ISSOIRE AVIATION

BULLETIN SERVICE ~~IA~~ N° 23

APPAREILS CONCERNES	WA 51 - WA 51 A - WA 52 - WA 54 tous numéros de série
DELAI D'APPLICATION	Prochaine Grande Visite

OBJET : Entretoises de renfort sur longerons d'empennage horizontal mobile

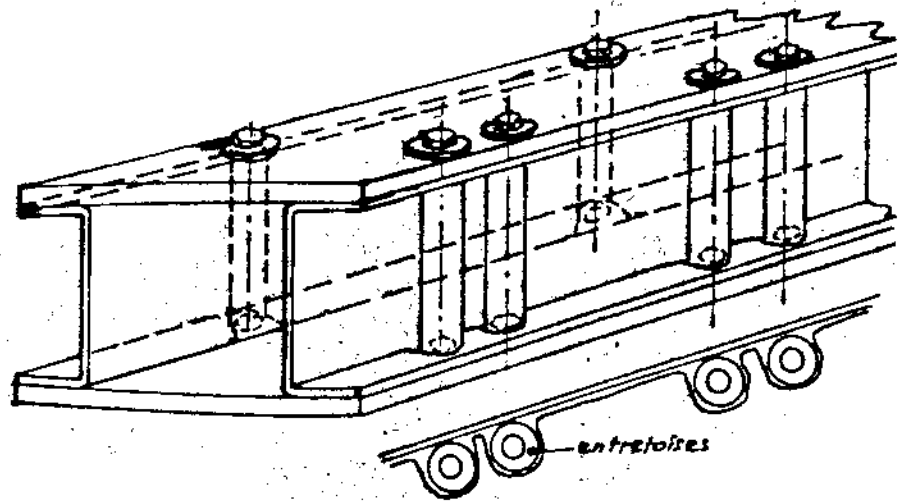
Ces entretoises ont été mises en place, suite au B.S. N° 6 édité par WASSMER le 13/03/1972 sur avions N° 02 à 35 inclus, puis ensuite en fabrication sur tous les avions neufs. Le croquis ci-dessous précise leur localisation :

Certains cas de corrosion par l'intérieur de ces entretoises nous ayant été signalés, nous recommandons de les inspecter lors de la prochaine Grande Visite de l'appareil au plus tard. Pour cela, retirer les vis qui les traversent et qui fixent les supports d'articulation.

NOTA : En cas de découverte de corrosion, le Kit IA n° 14 contient le matériel nécessaire et la description de la solution de réparation.
